**Avis de la Mission Régionale d'Autorité environnementale  
Nouvelle-Aquitaine  
sur le projet de centrale photovoltaïque de Pouy Garbari  
à Saint-Gor (40)**

n°MRAe 2025APNA105

dossier P-2025-17702

Design de la centrale photovoltaïque – page 251 de l'étude d'impact

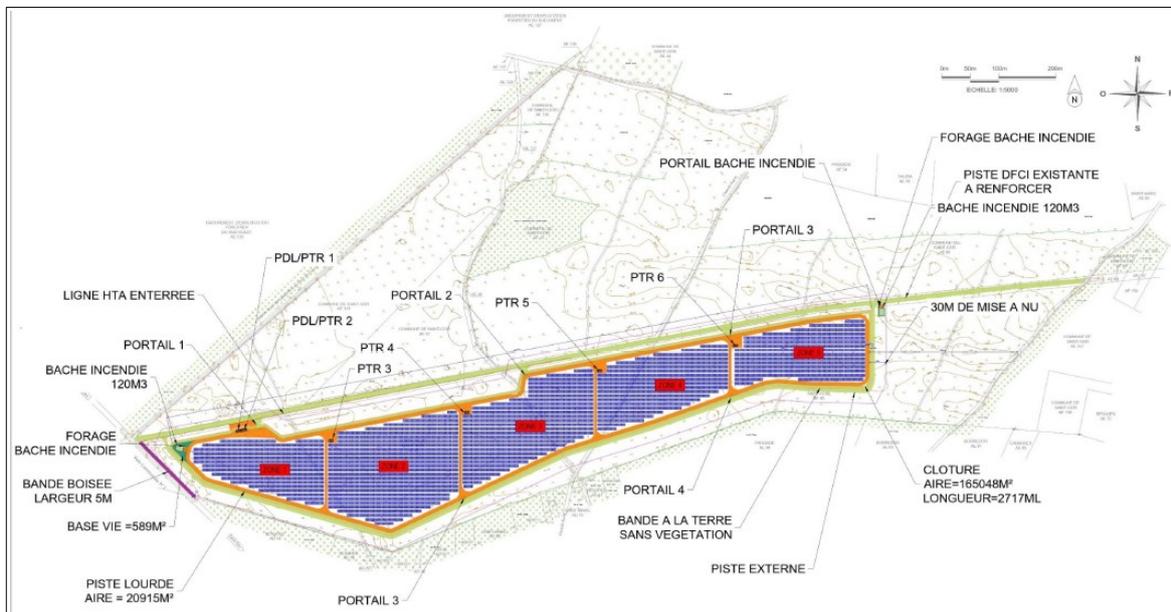
**La MRAe rappelle que le raccordement du parc au réseau public d'électricité fait partie intégrante du projet**, bien qu'étant l'objet d'une procédure distincte à venir portée par un autre opérateur. Les enjeux environnementaux liés aux opérations de raccordement doivent faire l'objet de la mise en œuvre de la séquence Éviter Réduire Compenser (ERC).

L'hypothèse de raccordement électrique est le poste source des Landes d'Armagnac localisé à environ 24 km au sud-ouest de la centrale (voir tracé page 378 de l'étude d'impact), dans la commune de Cère. L'analyse des incidences liées aux opérations de raccordement devra être intégrée dans l'étude d'impact lorsque son tracé sera établi.
